febi 28798, 30167, 40717

Fiat Ducato II, III; Iveco Daily III, IV, V en VI

Motor: 2.3-liter JTD F1AE

Secundaire aandrijfriem compressor airconditioning

Afb. 1 - Schema secundaire aandrijving (tot en met motor nr. 0113089), uitgerust met spanrol 30167 en multi-V-riem 28798.

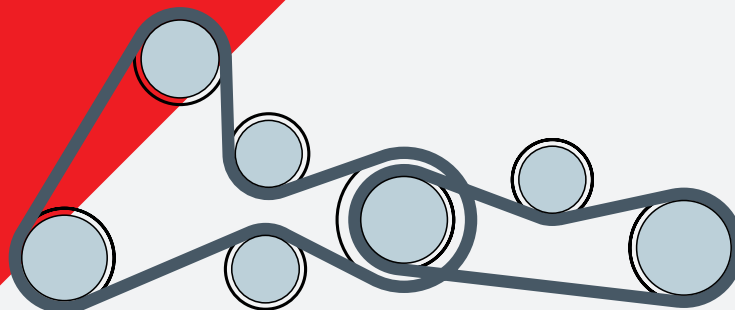
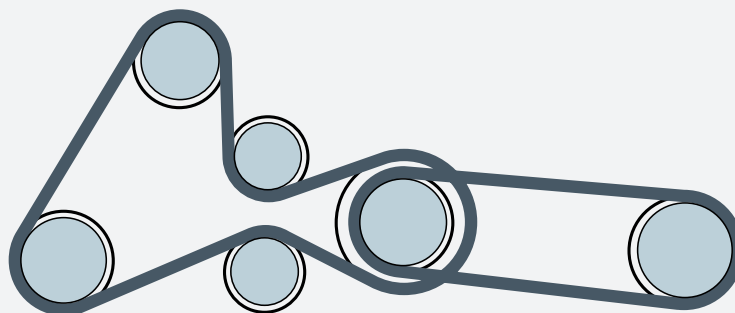
Tijdens de productieperiode hebben Fiat en Iveco het lay-outtraject en de grootte van de secundaire aandrijfriem voor de compressor van de airconditioning bijgewerkt. Dit geldt voor verschillende modellen die zijn uitgerust met de 2,3-liter JTD-motor, te beginnen met motor nr. 0113090.

Als gevolg van de update was de spanrol - die wordt gebruikt met de klassieke multi-V-riem van 987 mm, gemonteerd tot en met motor nr. 0113089. (Afb. 1) - niet langer vereist

Deze werd vervangen door een kortere elastische multi-V-riem van 903mm, die een traject volgt zoals in het bovenstaande schema weergegeven. (Afb. 2)

Opmerking: voertuigen met motoren tot en met motor nr. 0113089 kunnen ook achteraf worden uitgerust met de elastische multi-V-riem 40717 tijdens een routineonderhoud. Hierdoor verdwijnt de vereiste voor de spanrol compleet.
